Document n° 121

# Mémoire : Réponses au commissaire enquêteur

Monsieur ROUGIER Clarisse, commissaire enquêteur en charge de l'enquête publique relative au dossier de demande d'autorisation d'exploitation et de déclaration d'installations classées rubriques 1430, 1432, 1434, 1520, 2510, 2515, 2510, 2517, 2521, 2522, 2910, 2915, 2920, 2930 de la nomenclature des Installations Classées, aux lieux-dits Grands Champs, La Plante, Les Chabannes, Les coutures et les Vieilles Vignes de la commune de BRIGUEUIL en Charente, a remis au pétitionnaire représenté par monsieur Alain DELANNE le procès verbal des observations écrites et orales.

Figure 19 Emprise à acquérir pour rectifier le virage.

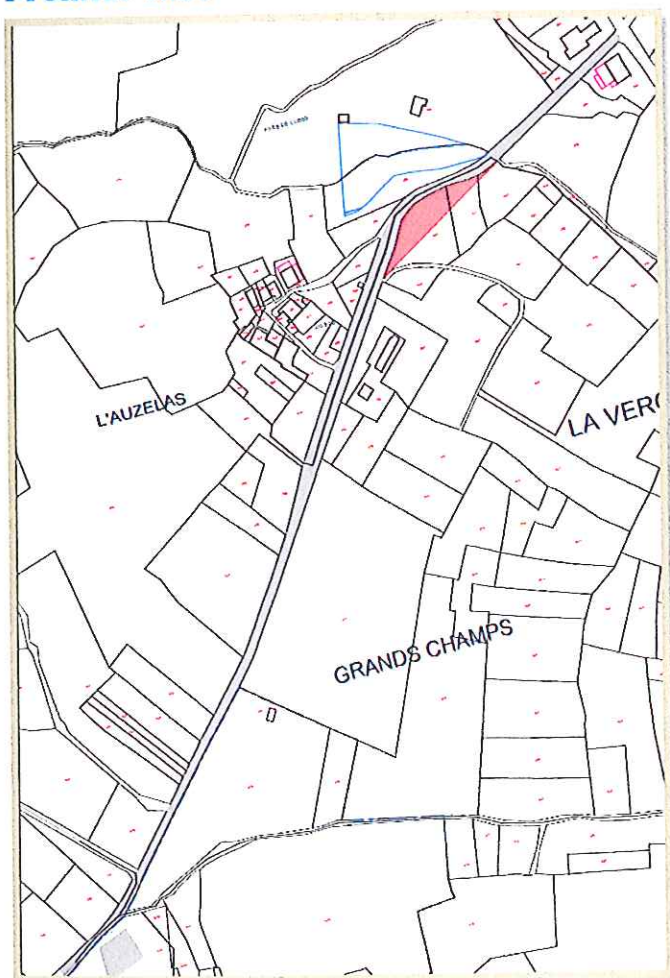
L'assiette bitumée du VC 3 est de 3.8 m, l'emprise cadastrale du chemin varie de 7 m à 10 m sur les 1066 m entre la sortie envisagée et le RD 30. La largeur du VC 3 au carrefour de la Croix d'Enveaux est de 9.30 m.

Les points délicats sont : le virage boisé au niveau des parcelles section I2 446, 447, 448 et le pont. La parcelle 447 appartient au pétitionnaire, la parcelle 448 à Monsieur Guyonnet Joseph et la parcelle 446 à Monsieur Bourdier Franck. Des contacts sont en cours pour l'acquisition ou échange de terrain

pour réaliser un élargissement de la voie, une rectification du virage et une voie de garage pour sécuriser le passage sur le pont sera créée.

Cette solution permet un accès direct au RD 30 avec un minimum de longueur de modification des voies communales.

Figure 26 Chemin rural

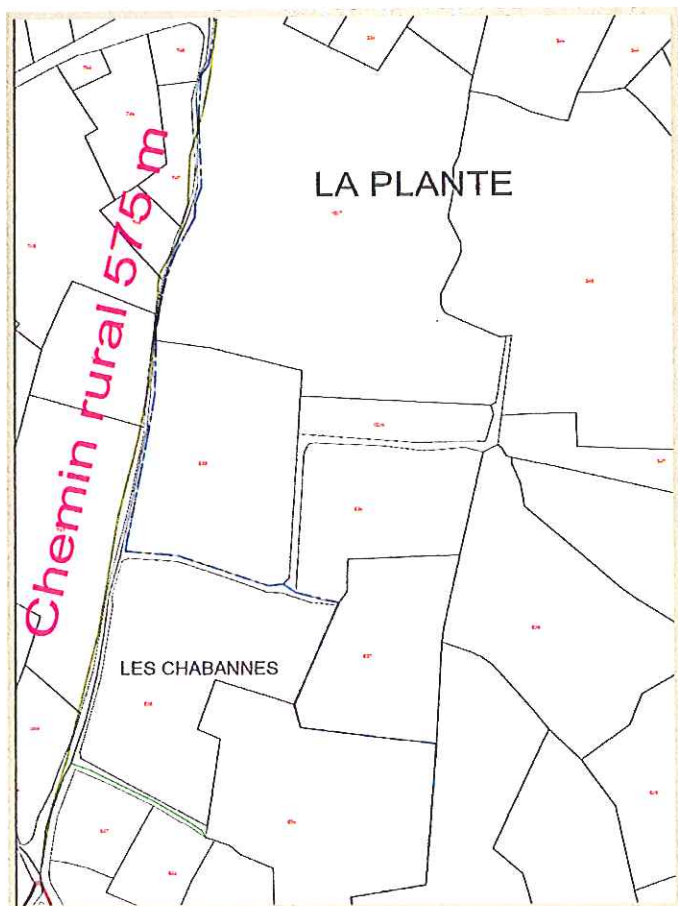
Nous sommes en présence d'un chemin creux sur pratiquement toute la longueur, la largeur de roulage du chemin varie de 2 à 3 m, la hauteur des talus évolue entre 0 et 2.5 m. ce chemin est bordée de haies et n'est utilisé que pour le passage de piétons ou du bétail.

La partie Sud du chemin est bordée par des parcelles dont le pétitionnaire n'a pas la maîtrise foncière.

Pour l'utilisation du chemin par les camions un terrassement permettant de doubler la largeur actuelle du chemin est nécessaire, une partie de ces travaux peuvent être inclus dans les travaux d'aménagement des plateformes prévues pour recevoir les installations de traitement et les aires de stockage.

Les travaux de terrassement représentent environ 6000 m<sup>3</sup> de déblai, la destruction de la haie sur toute la longueur du côté exploitation. Ces déblais peuvent servir à la conception d'un merlon de protection.

Figure 28. Protection de la zone humide

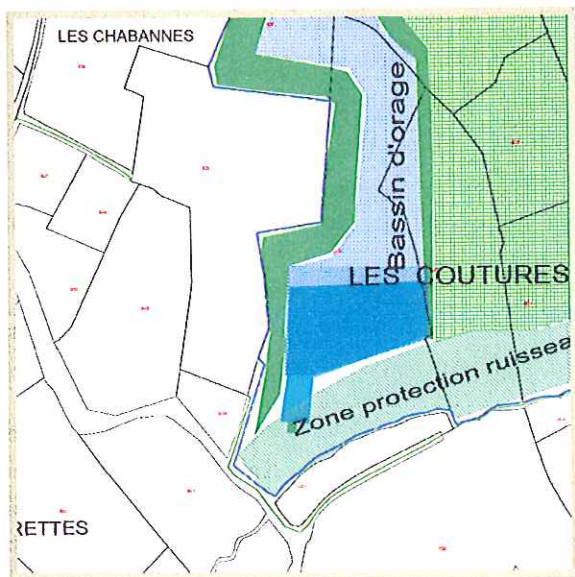
Le dossier prévoit de conserver une bande de protection le long du ruisseau de Villard et ainsi de préserver la zone humide de fond de vallée. Cet accès devra tenir compte de cette zone humide.

Figure 40 Hypothèse d'aménagement des accès de la N141.

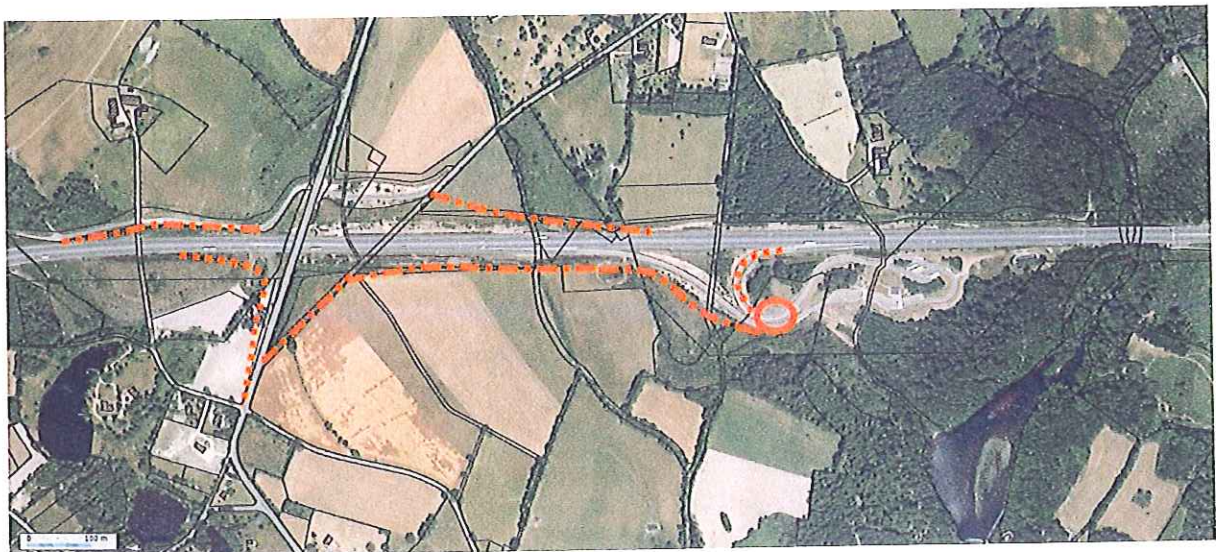
Aménagement des accès RD 30 et 21 vers RN 141

L'aménagement des accès à la route nationale 141 permettent le parcours suivant des camions :

Figure 41 Plan de l'acquisition de terrain derrière l'école.

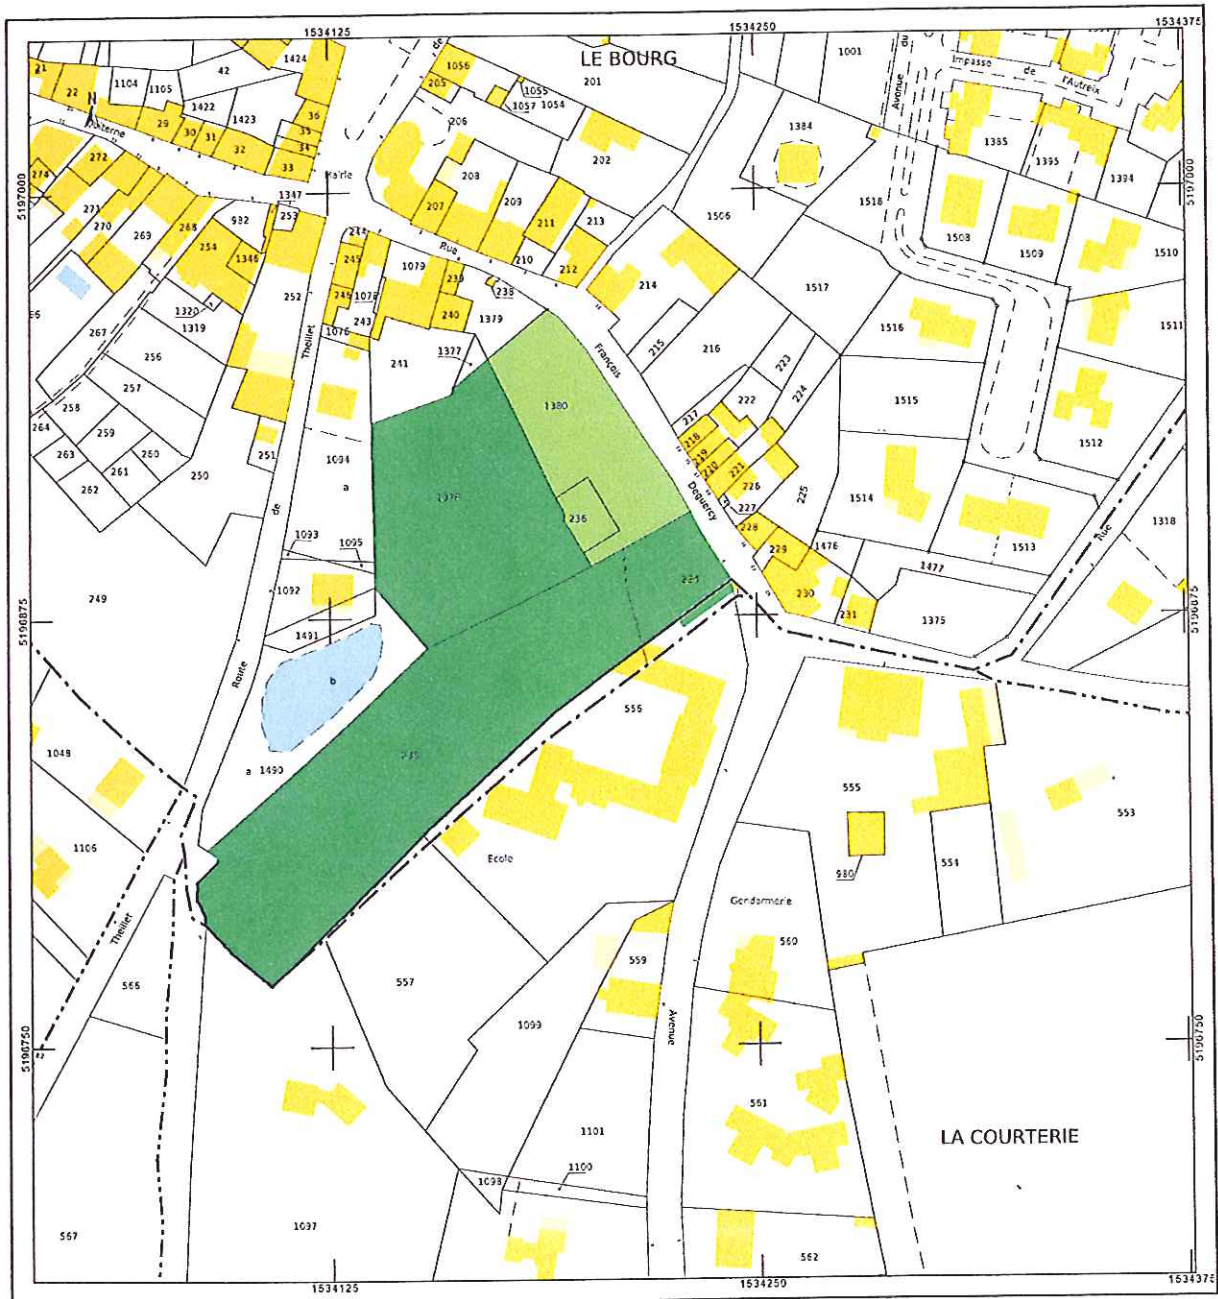
Monsieur le maire de BRIGUEUIL au cours des différentes réunions de travail, nous a informé de l'acquisition de l'immeuble voisin de l'école, le n°6 rue François DEGUERCY.

Monsieur le Maire prévoit de réaliser la sortie des enfants sur la place François DEGUERCY qui peut accueillir facilement les voitures des parents et ainsi libère la chaussée de la route départementale et assure la sécurité de tous.

Figure 42 Modification de l'arrêt de Bus

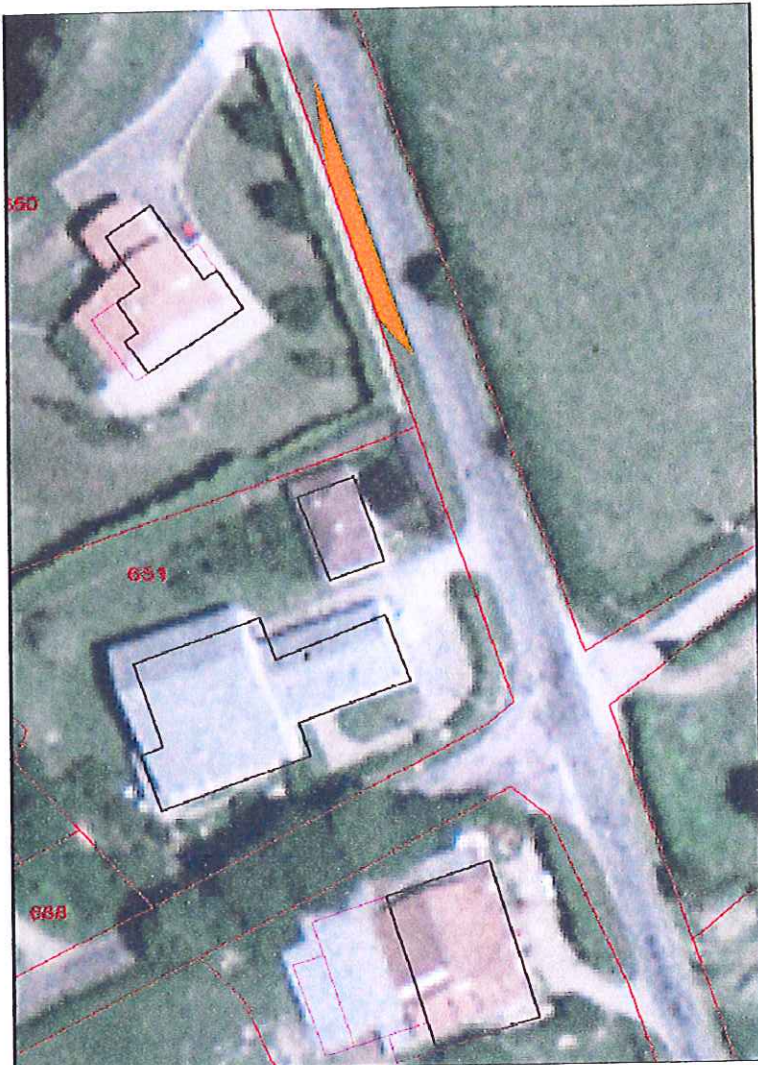
L'absence d'abri de bus

Après une visite sur le terrain, les décisions suivantes ont été prises, pour l'arrêt du matin un espace permettant au bus de stationner sera réaliser par le pétitionnaire en amont du carrefour de la Croix d'Enveaux en utilisant les bas côté de la route départementale, l'arrêt du soir restera identique à celui pratiqué actuellement.

La société AJIR AGREGAT effectuera les travaux après obtention de son arrêté préfectoral et l'accord des services compétents du Conseil Général de la Charente. Ces travaux vont consister au terrassement de l'assise de l'aire de stationnement, à la mise en place d'un empierrement et d'un tout venant comme finition.

Figure 43 Modification VC3.

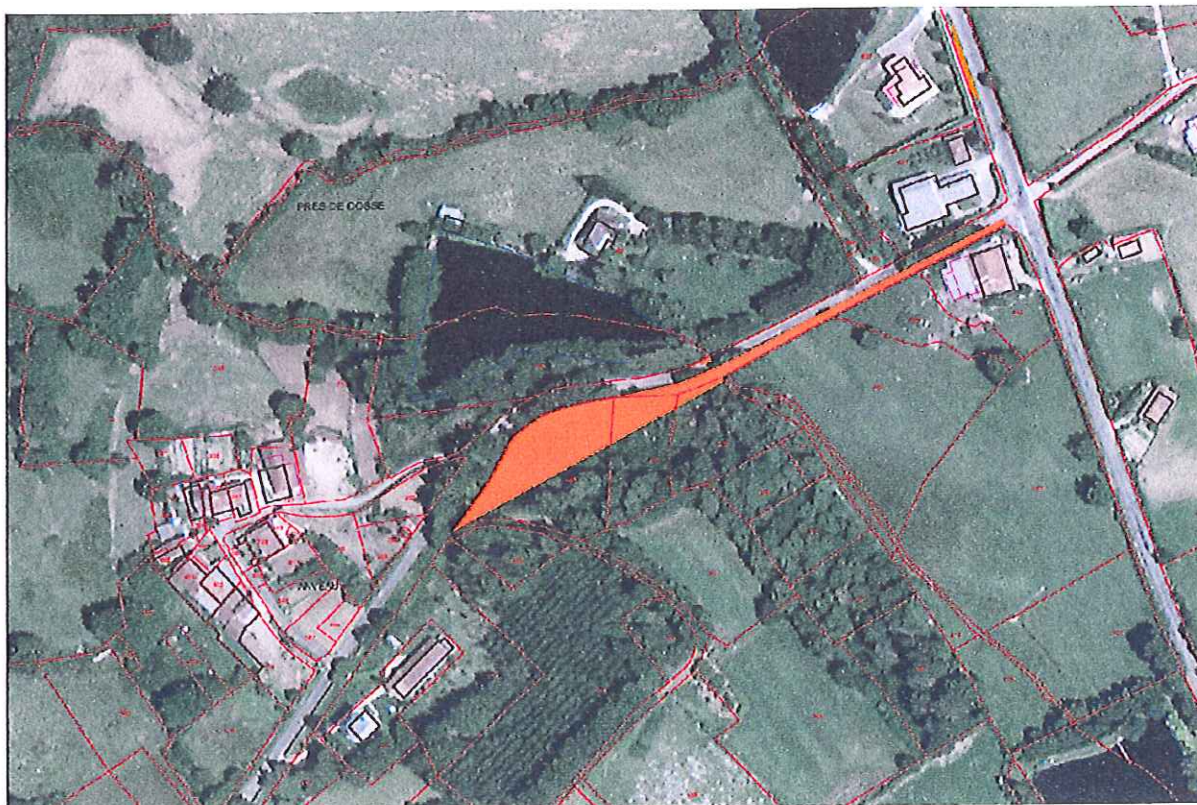
### Circulation des camions sur le VC3 qui longe le hameau D'ENVEAUX, voie communale étroite

Les aménagements prioritaires du VC3 pour permettre la circulation des poids lourds seront réalisés sur le tronçon entre le carrefour et la sortie du virage en direction de BUSSIEREIX.

Les premiers travaux seront d'assurer un passage du pont sécurisé, par des travaux de stabilisation du côté de la parcelle IO2 390 et la pose d'un garde-corps, la construction d'une voie de garage le long des parcelles IO2 447 et 448 pour faciliter la traversée du pont, la rectification du virage par un terrassement et l'élargissement de la voie le long des parcelles IO2 446, 380, 381 et 382. Ces travaux seront communs avec le raccordement en eau potable par la canalisation de la Croix d'Enveaux permettant la suppression de la canalisation traversant l'autorisation d'exploitation actuelle.

Monsieur le Maire, nous, a informé au cours de la réunion du 18 juin de sa volonté de limiter la vitesse sur cette voie communale à 50 km/h.

Figure 46 Canalisation autour de la carrière.

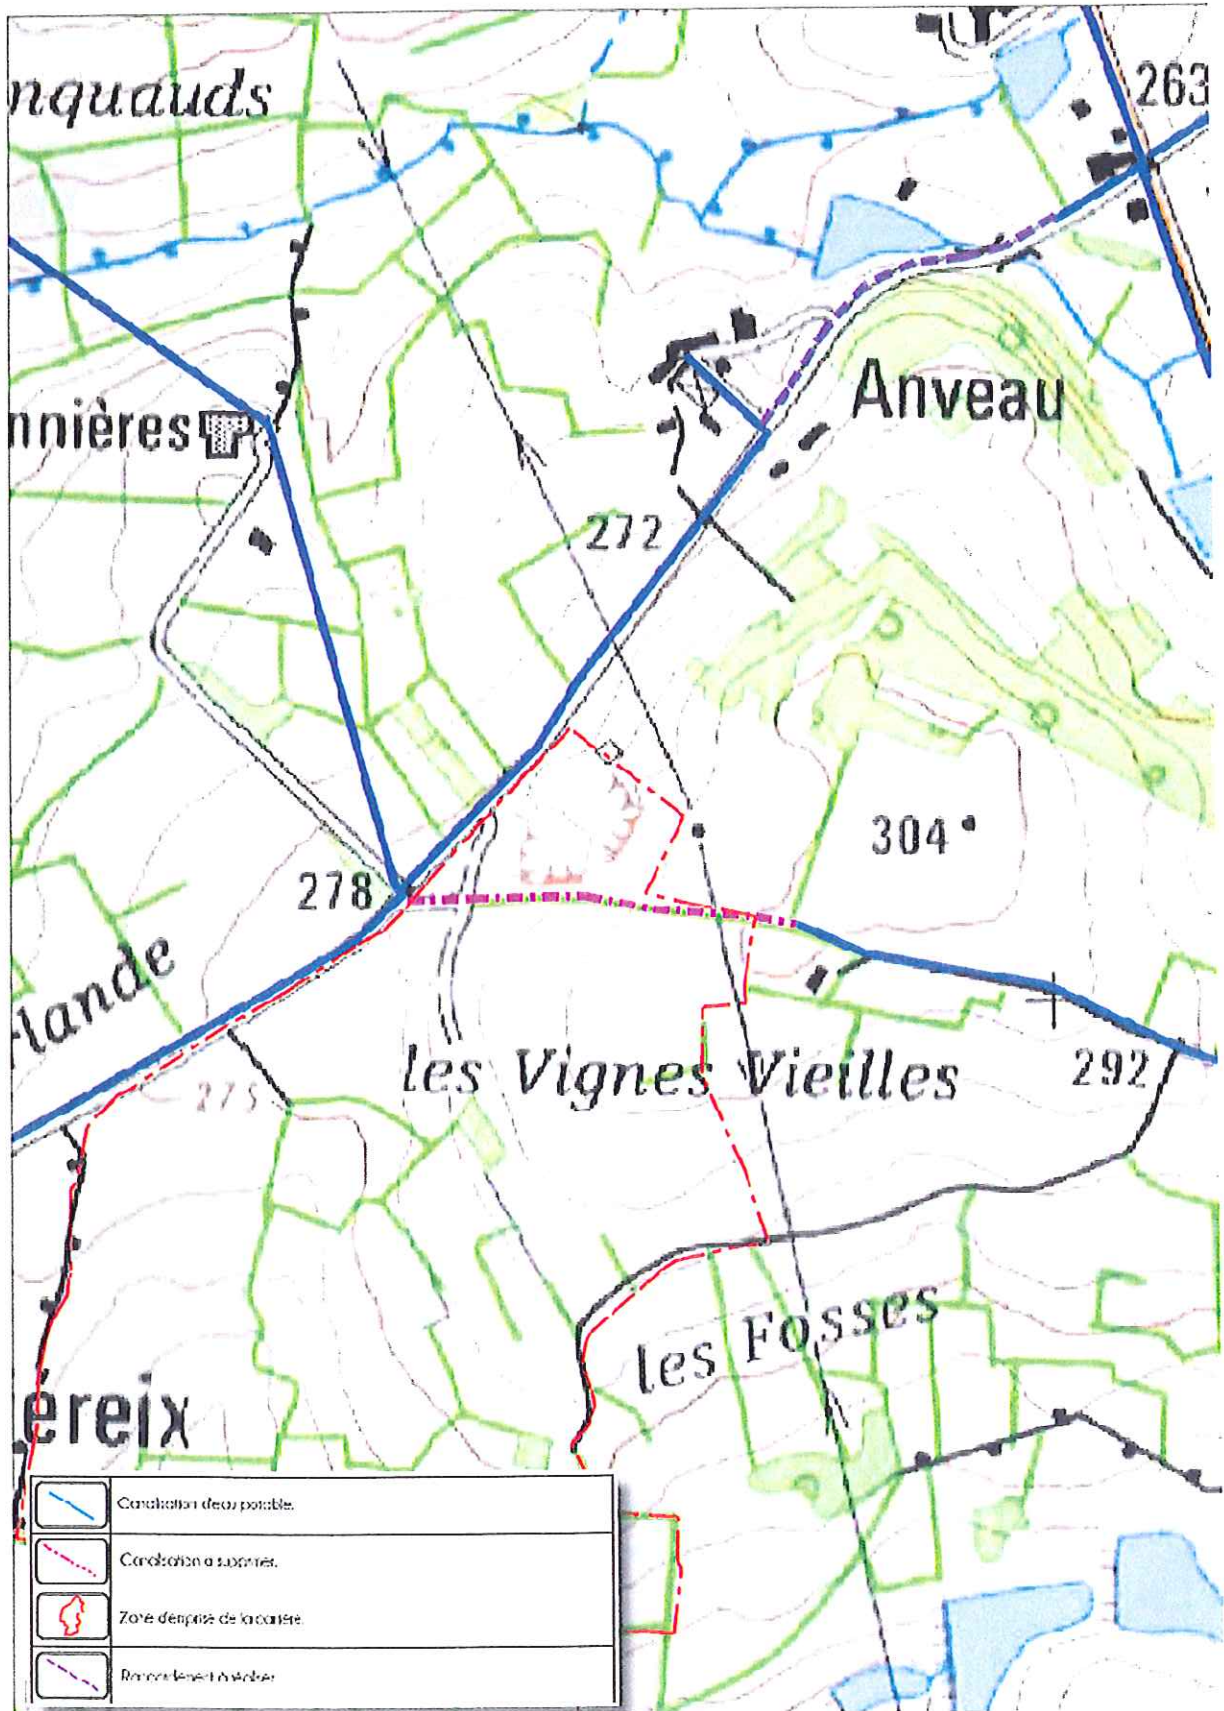
### 3 L'eau : quelles sont les mesures envisagées par rapport à la canalisation qui traverse des parcelles de la carrière ? Ce projet aura-t-il des répercussions sur les eaux souterraines et les sources ? Quelle eau utilisera l'exploitant ?

Des contacts ont été pris avec la SAUR (Société en charge de la distribution de l'eau et de l'entretien du réseau) pour étudier les possibilités de modification de cette canalisation.

La société AJIR AGREGAT réalisera les travaux de terrassement nécessaire et fournira les granulats pour le remblai technique de la tranchée.

Figure 61 Chemin dans l'emprise de la carrière.

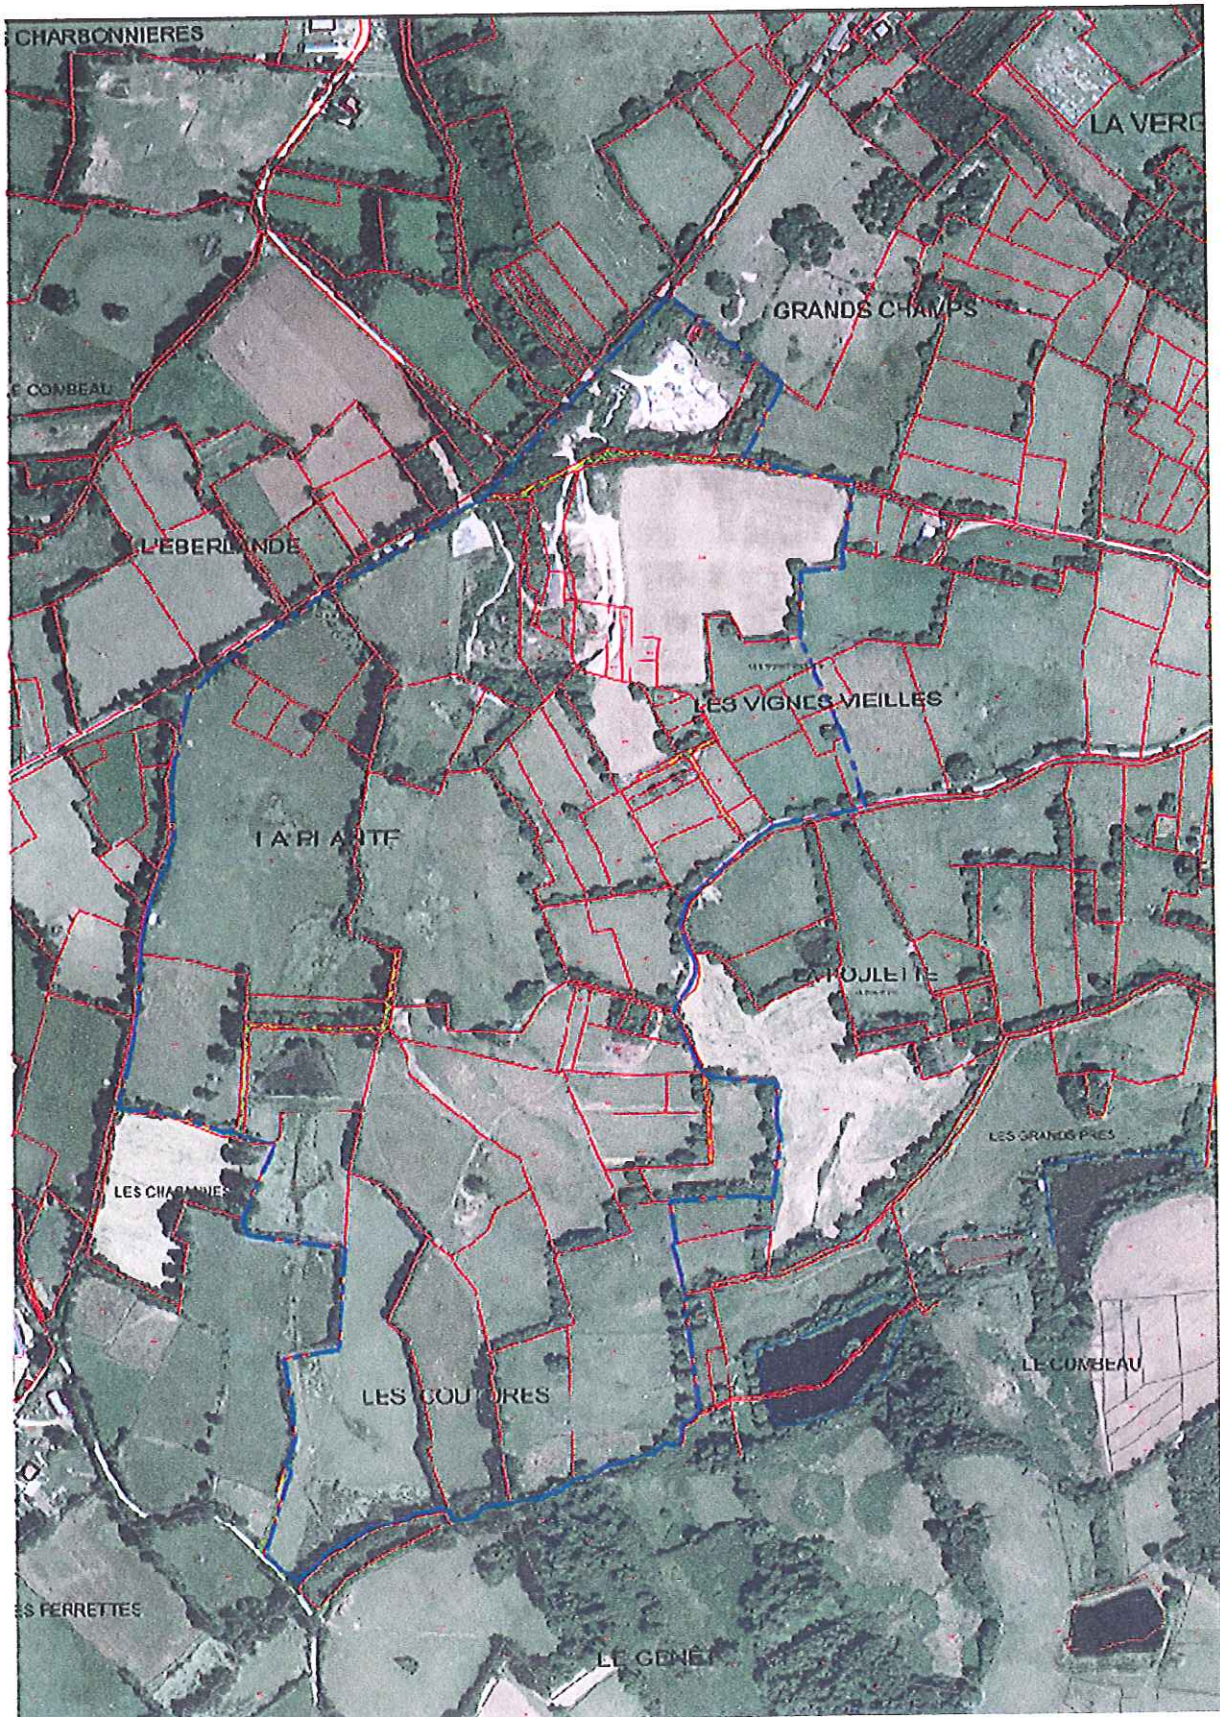
L'association « Par Chemins » signale dans son courrier le franchissement par « le sentier et ruisseau de Chez le Geai » de la route départementale 21 sur le département de la Haute-Vienne, nous avons en notre possession le plan, des tracés des sentiers balisés et non balisés, édité par cette association.

L'emprise de la demande n'affecte aucun chemin emprunté par les randonneurs. Les portions de chemins ruraux englobés dans la demande sont actuellement en cul de sac, impraticables ou absorbés par les agriculteurs ou servent de décharges pour les déchets encombrants ou les déchets verts.
